**OBJET :** Terminal d'approvisionnement de carburant aéroportuaire de la Corporation Internationale d'Avitaillement de Montréal (dossier 3211-04-056) – Demande de modification du décret du projet relativement à une modification mineure au tracé de pipeline

# Modification au tracé du pipeline autorisé

## PROJET DE TERMINAL D'APPROVISIONNEMENT DE CARBURANT AÉROPORTUAIRE À MONTRÉAL-EST

## **ANALYSE DE LA MODIFICATION AU TRACÉ DU PIPELINE RELIANT LE SITE DE CIAM AU RACCORDEMENT AVEC LE PIPELINE TRANS-NORD**

**TITRE**  
 TRACÉ AUTORISÉ DU PIPELINE DE CIAM ET EMPLACEMENT DE LA MODIFICATION PROPOSÉE

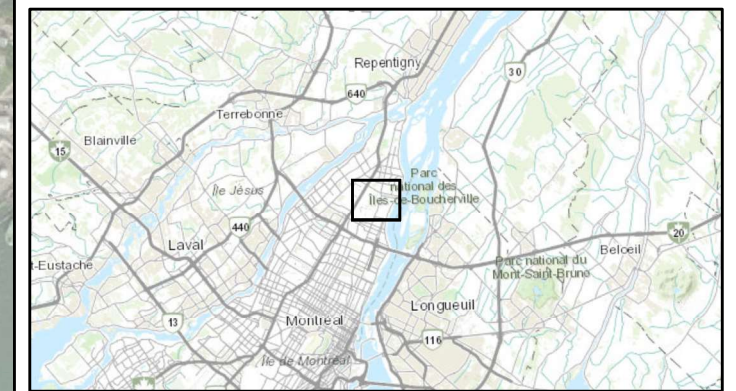
Le tracé modifié correspond au tracé autorisé sauf pour un tronçon d'une longueur d'environ 700 m du tracé original autorisé qui est modifié (voir la figure 1). La modification proposée emprunte l'avenue Broadway et la rue Cherrier, contournant ainsi l'intersection de la rue Sherbrooke Est et de l'avenue Marien (voir la figure 2).

Cette modification vise à éviter de traverser une voie ferrée avec un faible angle de croisement. De plus, elle permet également d'éviter une intersection achalandée comprenant déjà un grand nombre d'infrastructures enfouies. La modification proposée a une longueur totale d'environ 800 m, ce qui amène la longueur totale du tracé à 7,9 km.

Figure 1-1 Tracé de pipeline autorisé par le décret et modification proposée

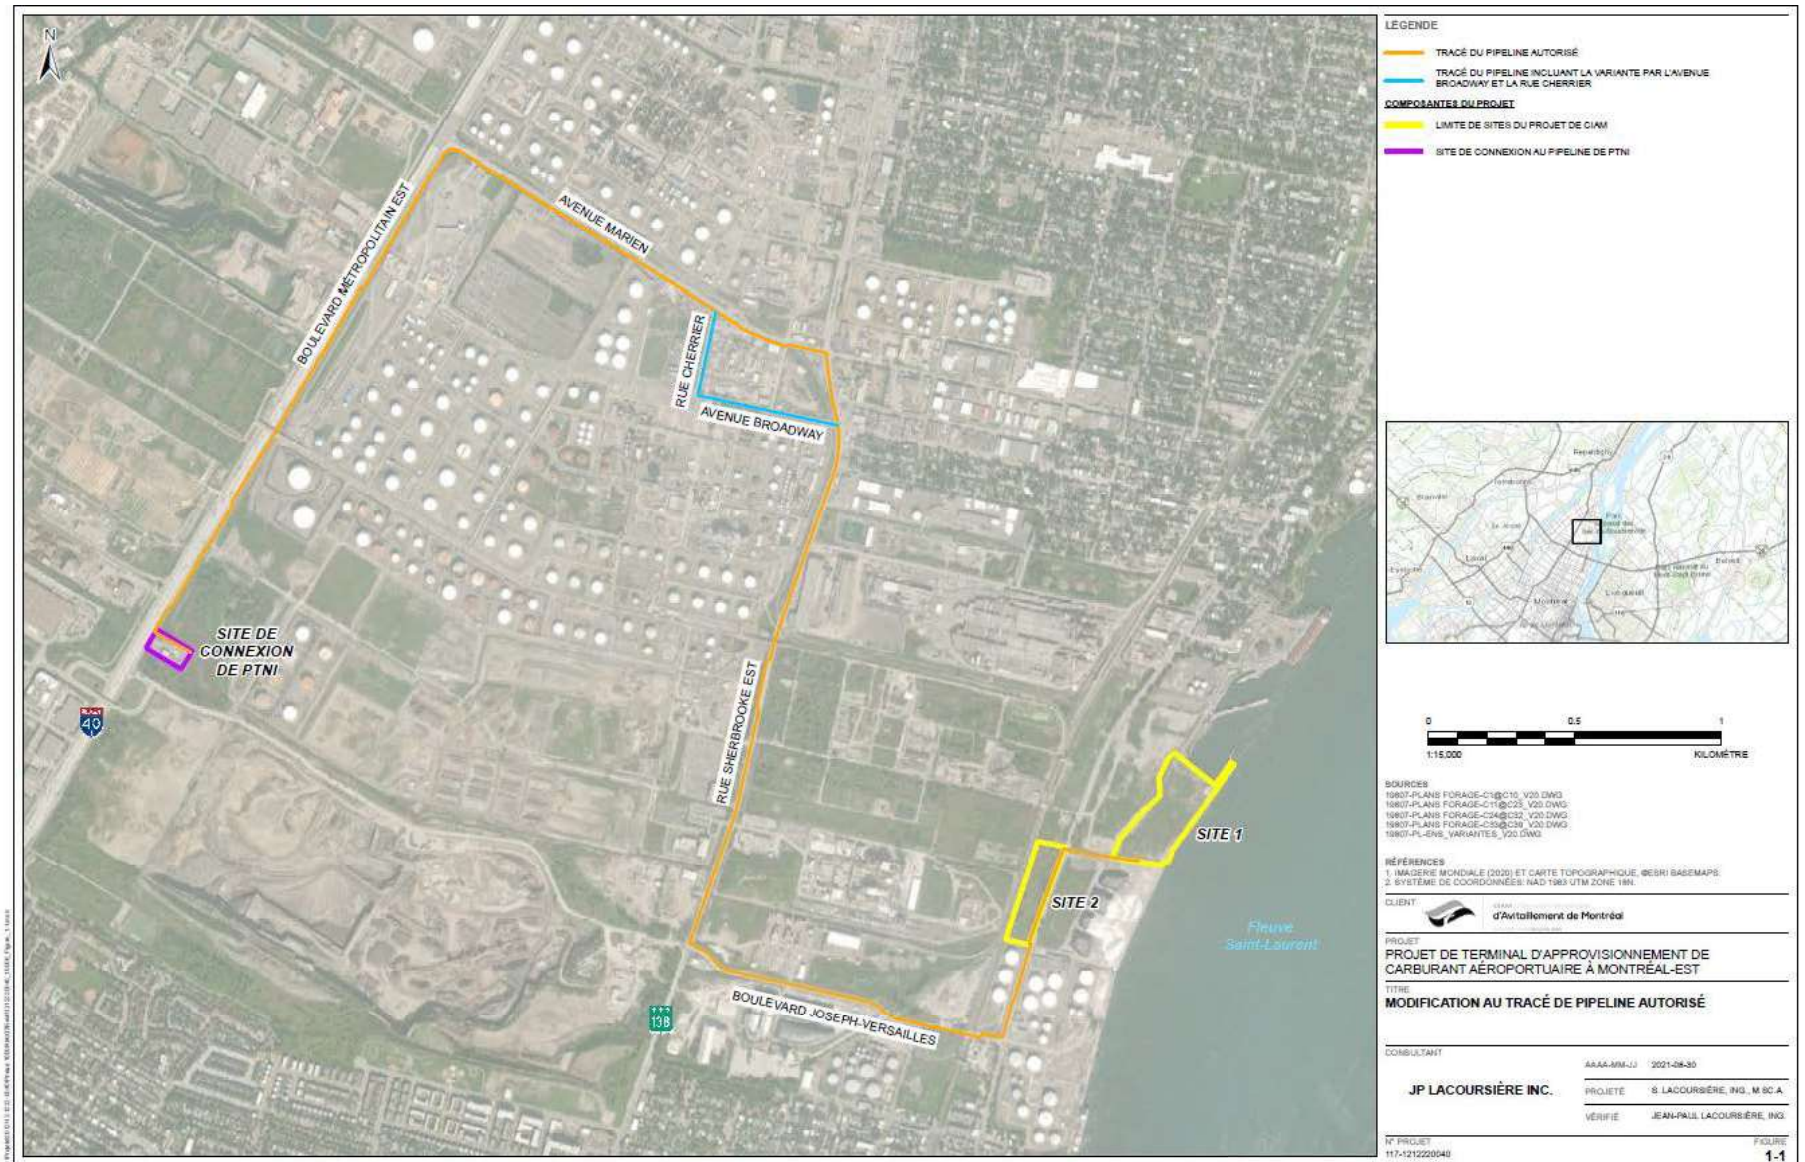
Il est proposé de bifurquer avant l'intersection de la rue Sherbrooke Est et de l'avenue Marien en longeant l'avenue Broadway vers l'ouest jusqu'à la rue Cherrier et d'ensuite de longer cette rue vers le nord jusqu'à l'avenue Marien pour ensuite longer cette avenue vers l'ouest en empruntant le trajet déjà décrit. Voir la figure 1-1 (section illustrée en bleu).

Figure 2-1 Tracé du pipeline modifié et distances d'impact pour rayonnement thermique de 5 kW/m<sup>2</sup> en cas de fuite et d'incendie

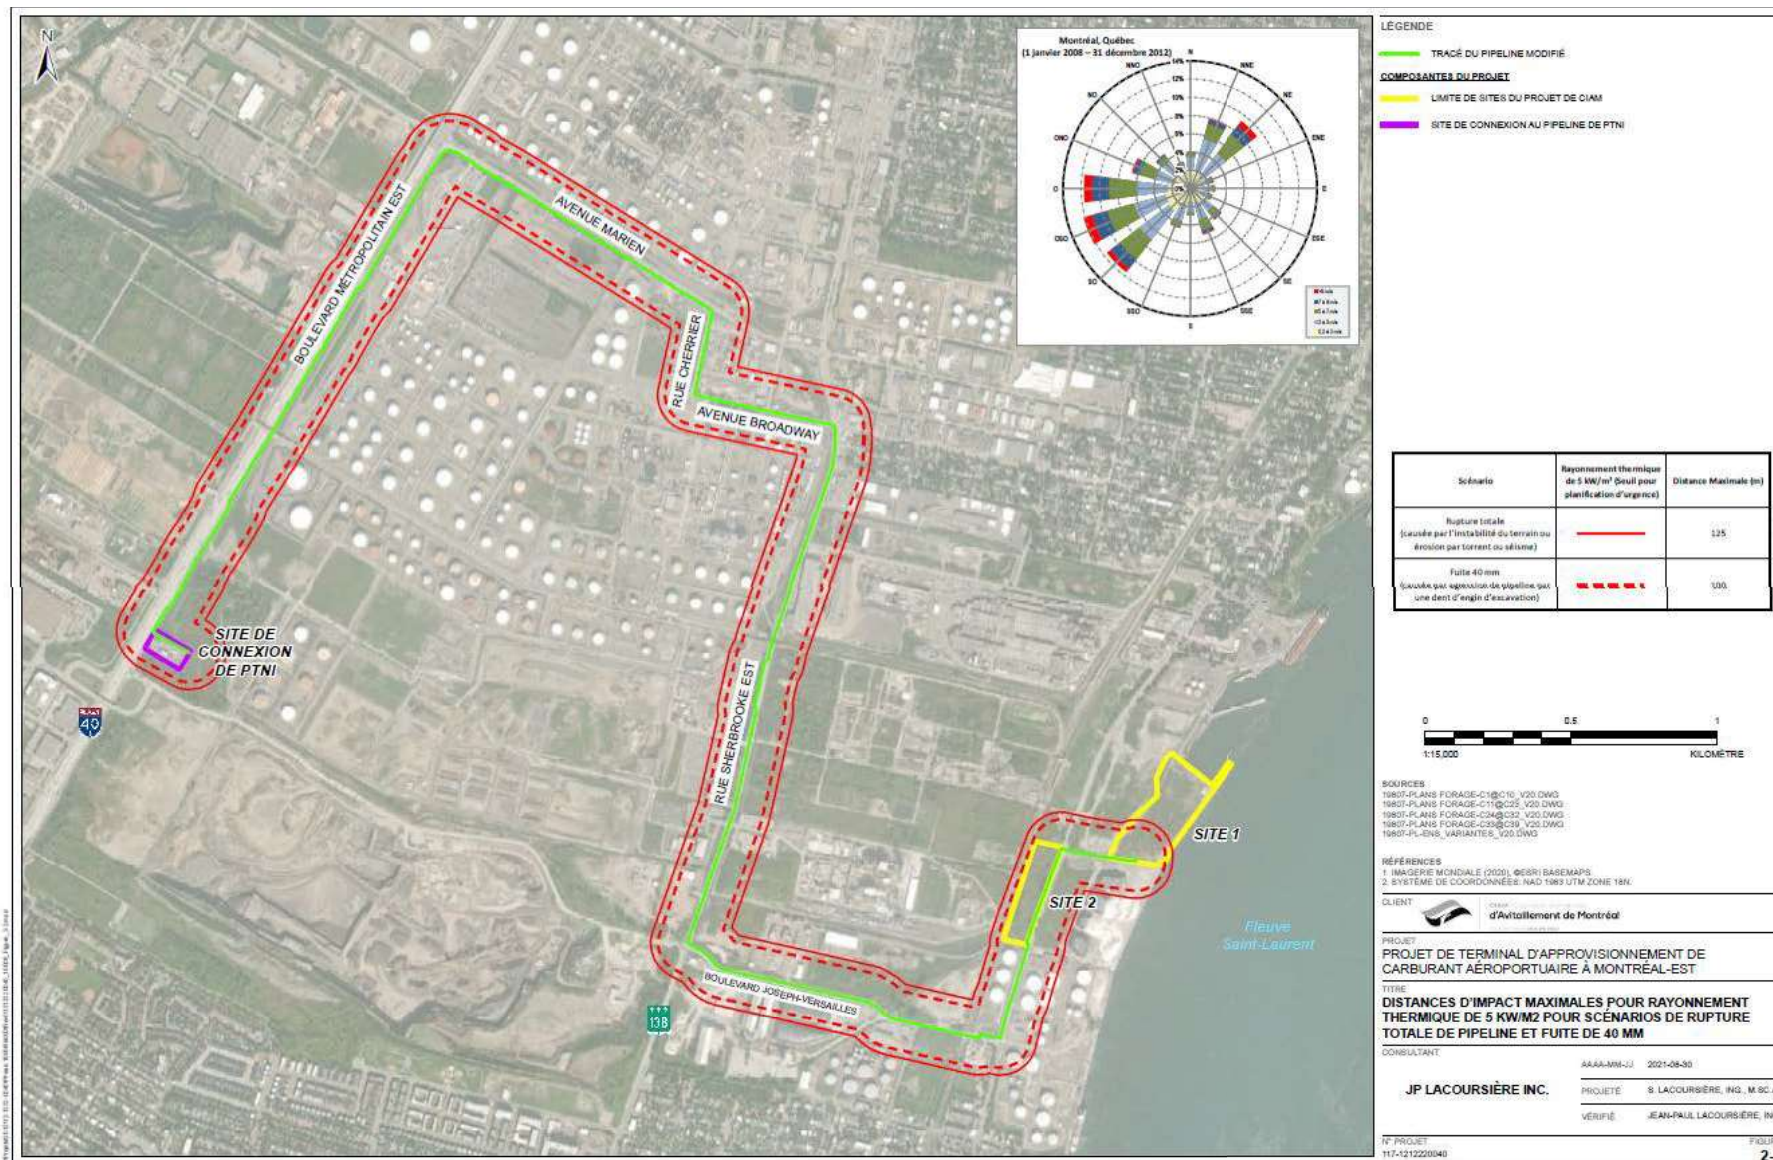
Les conséquences des scénarios d'accidents ont été calculées selon les tracés définis à la figure 2-1. Bien que ces fuites aient une faible probabilité d'allumage étant donné les propriétés des carburants *Jet A* et *Jet A1*, les feux de nappe ont tout de même été évalués.

Les conséquences sont illustrées à la figure 2-1. Sur cette figure les contours de rayonnement thermique de  $5 \text{ kW/m}^2$  sont illustrés pour une rupture totale du pipeline qui donne une distance de 125 m de part et d'autre du pipeline et pour une fuite de 40 mm, une distance de 100 m de part et d'autre du pipeline.
